Additif 106: Règlement No 107

Révision 3 - Amendement 2

Série 04 d'amendements au Règlement- Date d'entrée en vigueur: 28 octobre 2011

Prescriptions uniformes relatives à l'homologation des véhicules des catégories M₂ ou M₃ en ce qui concerne leurs caractéristiques générales de construction

Modèle A

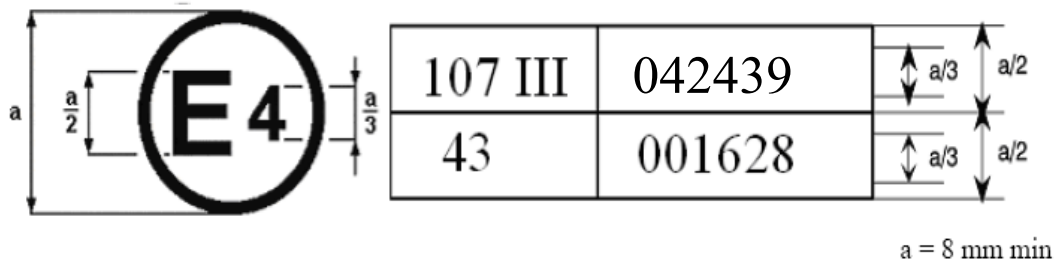
Annexe 2, modifier comme suit:

La marque d'homologation ... sous le numéro 042439. Ce numéro ... tel que modifié par la série 04 d'amendements.

Modèle C

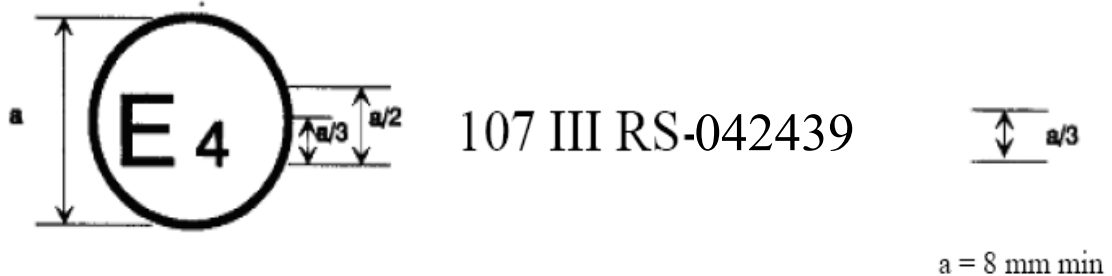
La marque d'homologation ci-dessus ... en application du Règlement No 107, sous le numéro d'homologation 042439. Ce numéro indique ... tel que modifié par la série 04 d'amendements. ».
